## WABCO Park Release Emergency Valve (PREV)

Nous avons constaté un problème de sécurité potentiel lié à la Park Release Emergency Valve WABCO (PREV 971 002 90x 0). Ceci concerne les pièces fabriquées entre février 2005 et janvier 2006.

WeekWeekYearYear

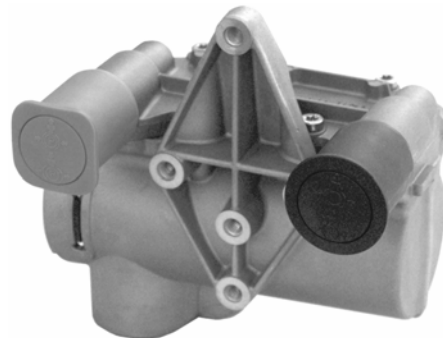
La date de fabrication (SemaineSemaineAnnéeAnnée) est facile à retrouver, comme indiqué sur la photo ci-dessous.

WWYY: 0505, 0605 ... 0306, 0406
